構造 Q-02

バルコニー部分

図1. 梁ウェブに頭付きスタッドを溶接する例

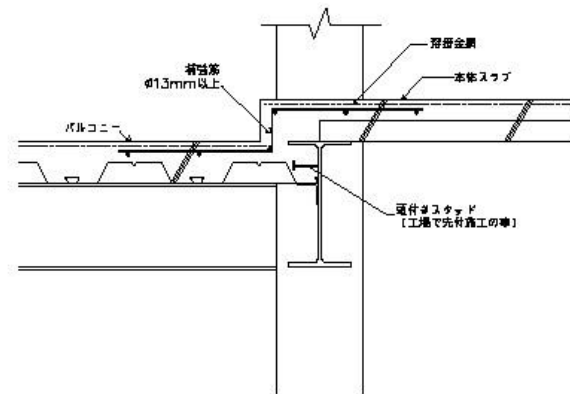
マンションのバルコニー部分でも、デッキ合成スラブと梁を焼抜き栓溶接で接合し、水平せん断力を伝達する必要がありますか。

バルコニー部分にも地震時水平力が作用するため、デッキ合成スラブと梁は焼抜き栓溶接等で接合することが望ましいです。なお、梁のフランジ厚さが6mm未満の場合は焼抜き栓溶接ができないため、図1～3に例示するような方法で水平力を処理してください。
